COMUNE DI MILANO
VERBALE DELLA CONFERENZA DI SERVIZI PRELIMINARE:

PROPOSTA RELATIVA AL COMPENDIO IMMOBILIARE “AMBITO GFU SAN SIRO”, COMPRENSIVO DELLO STADIO “GIUSEPPE MEAZZA”, CONGIUNTAMENTE PRESENTATA, IN DATA 11 MARZO 2025, DA F.C. INTERNAZIONALE MILANO S.P.A. E A.C. MILAN S.P.A. AI SENSI DELL’ART. 4, COMMA 13, DEL D. LGS. N. 38/2021 (C.D. NUOVA LEGGE STADI), QUALE AGGIORNAMENTO DELLA PROPOSTA DI CUI ALL’ARTICOLO 1, COMMA 304, LETTERA A), DELLA LEGGE 27 DICEMBRE 2013, N. 147 S.M.I. - DOCUMENTO DI FATTIBILITA’ DELLE ALTERNATIVE PROGETTUALI -

Conferenza di Servizi preliminare (PG. 0166639.U/2025) – Ambito GFU San Siro
Parere 15/04/2025.0208496.I Direzione Demanio e Patrimonio (individuazione planimetrica)

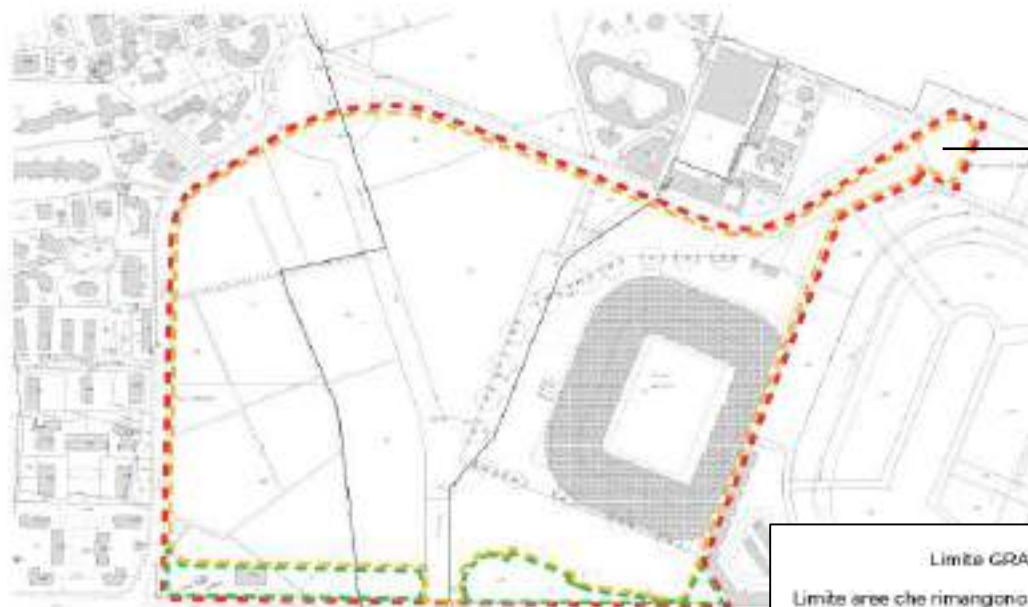
Prende ora la parola il Direttore della **Direzione Demanio e Patrimonio** che sottolinea come la proposta ricomprenda nel perimetro delle aree da acquistare un'area di circa 1.000 metri quadrati aggiuntiva. Tale porzione non è stata inclusa nella perizia della Agenzia delle Entrate, poiché gravata da diritti di terzi derivanti da precedente convenzione urbanistica e politiche di gestione della sosta. La richiesta di

acquisizione di tale area deve essere valutata internamente all'amministrazione comunale, anche in riferimento alle motivazioni di tale inserimento, che risultano poco chiare; viene espressa sin d'ora la posizione contraria della Direzione sul tema. Allegato al parere verrà inviata anche una planimetria esplicativa.

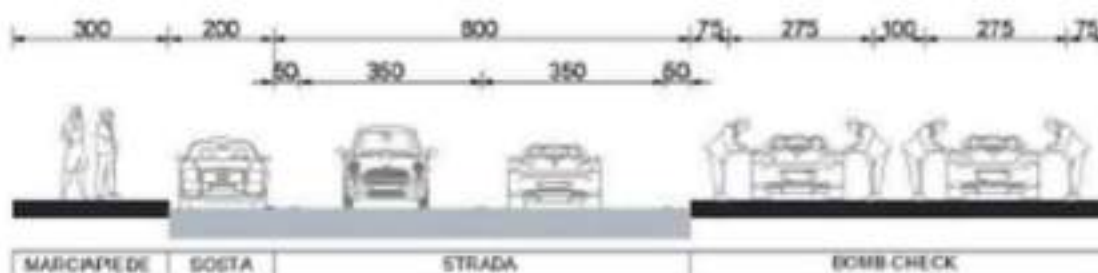
Sempre in attuazione dello studio d'area si segnala la necessità di migliorare la pedonalità e le dotazioni verdi lungo via Achille e via Tesio, per tale ragione si chiede di inserirle integralmente nell'ambito di intervento che attualmente le costeggia ma non le include.

In particolare, su via Achille si chiede inoltre di prevedere sugli stessi interventi di miglioramento della permeabilità nord - sud (es. incremento degli attraversamenti pedonali, integrazione di elementi di moderazione della velocità) anche al fine di dare maggiore continuità alle connessioni pedonali previste nel parco verso le attività presenti sul lato nord di via Achille, quali ad esempio le nuove terme. In considerazione dell'ampia sezione stradale caratterizzante la strada in oggetto, si chiede una razionalizzazione della sua sezione al fine di consentire, in coerenza con quanto delineato nello studio d'area, l'introduzione di dotazioni verdi continue.
